# JWPA自主指針「風力発電設備 ブレード点検 および補修ガイドライン」の制定について

2021年3月3日

一般社団法人 日本風力発電協会

## 2-3-4 判定に対する措置

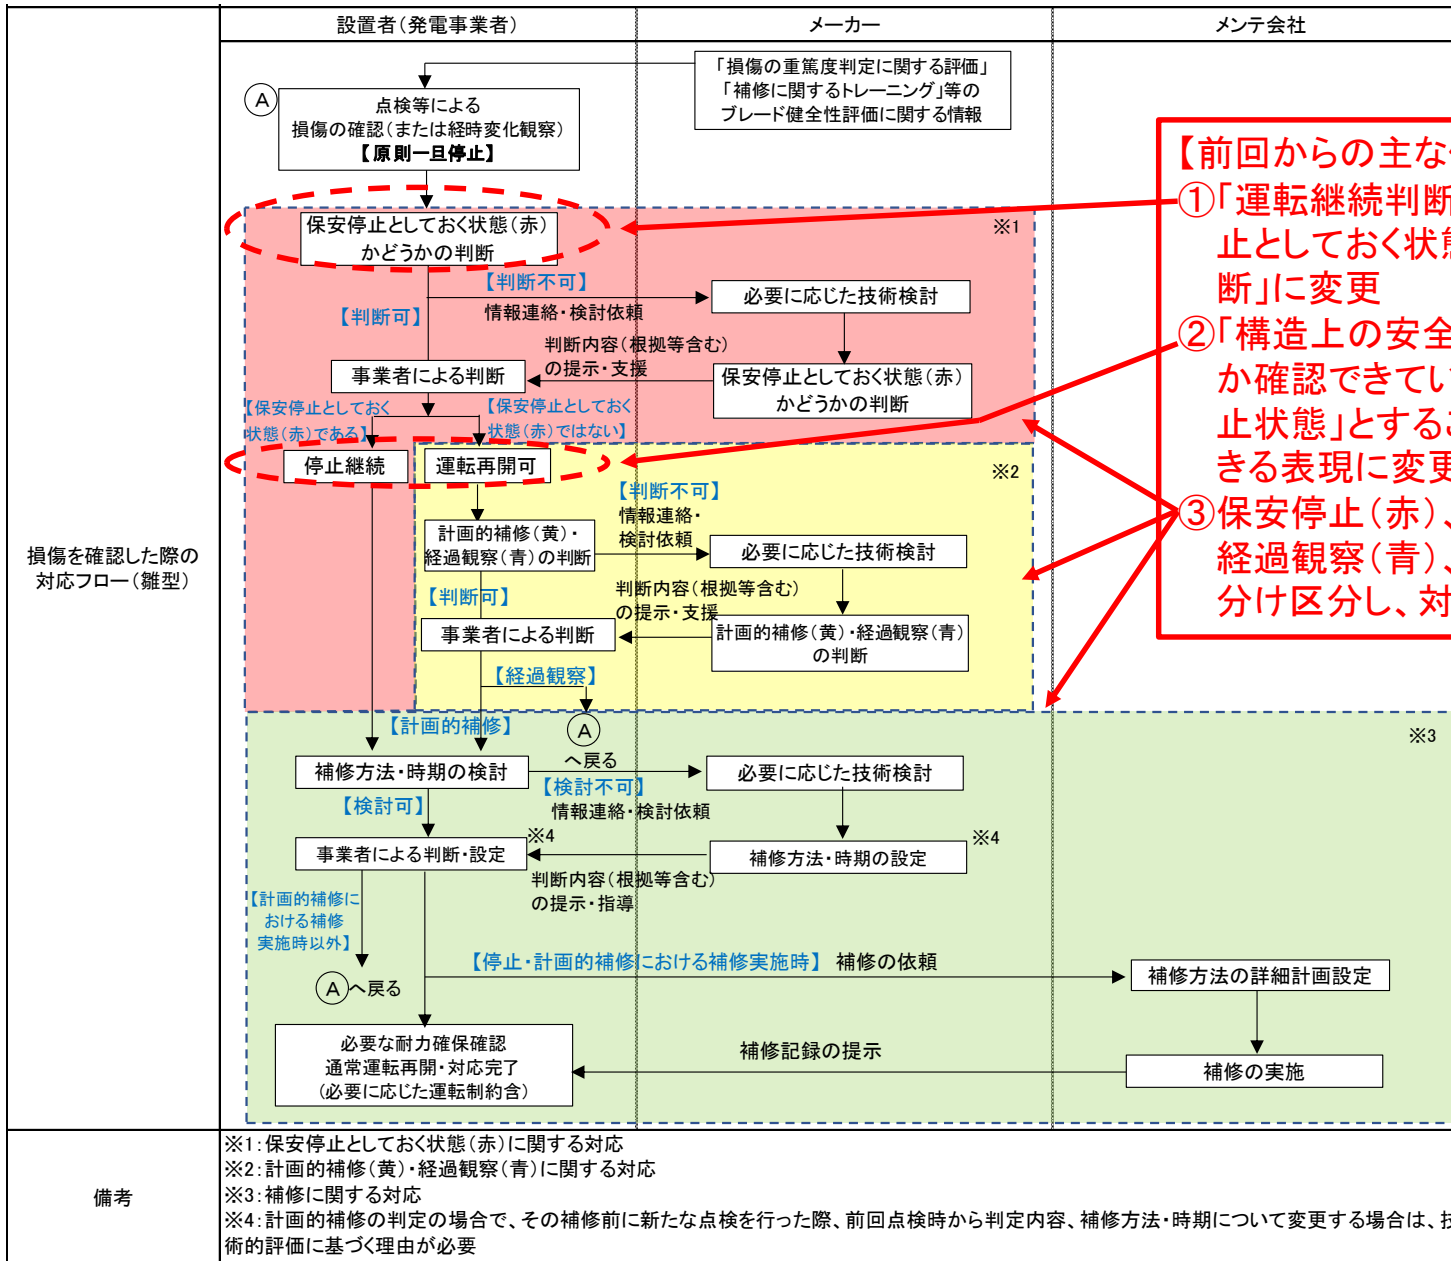
前回ご指摘事項	対応内容
ガイドライン記載について	<ul style="list-style-type: none"> <li>・点検にて損傷が確認され技術的評価が必要な際には一旦停止することを対応フローだけでなく、本文に記載することが必要。</li> <li>・対応フローについて、運転継続判断(赤)ではなく、保安停止判断(赤)とするべきではないか。</li> </ul>	<ul style="list-style-type: none"> <li>・「2-3-4判定に対する措置」に、「点検に当たっては、原則として一旦停止するものとし、構造上の安全が確保されているか確認できていない状態では、停止状態としなければならない」を記載。(後述【ガイドライン記載①】参照)</li> <li>・保安停止判断(赤)に基づく記載とするとともに、フロー表現を修正。(後述【ガイドライン記載②】参照)</li> </ul>
今後の対応について	<ul style="list-style-type: none"> <li>・今後の水平展開としてどのように取り組むか。</li> <li>・人材育成の中にも展開してほしい。</li> <li>・安全に対する姿勢についての働きかけについても、水平展開において併せてお願いしたい。</li> <li>・風力発電所のリスク低減の取り組みとして、保険・金融業界とも意見交換を行うとよい。</li> </ul>	<ul style="list-style-type: none"> <li>・JWPA会員企業には個別に連絡を行うとともに、人材育成研修において講義を行う予定。</li> <li>・会員以外の発電事業者に対しても電力安全課と協調しながら周知を図る。</li> <li>・水平展開において、ガイドライン制定の目的を説明する。</li> <li>・JWPA会員となっている保険・金融業界にも水平展開を図り、意見を募る予定。</li> </ul>

**【前回からの主な修正点】**

- ①「運転継続判断(赤)」から「保安停止としておく状態(赤)かどうかの判断」に変更
- ②「構造上の安全が確保されているか確認できていない状態では、停止状態」とすることを明確に把握できる表現に変更
- ③保安停止(赤)、計画的補修(黄)・経過観察(青)、補修対応ごとに色分け区分し、対応段階を明確化

このうち、点検に当たっては、原則として一旦停止するものとし、構造上の安全が確保されているか確認できていない状態では、停止状態としなければならない。
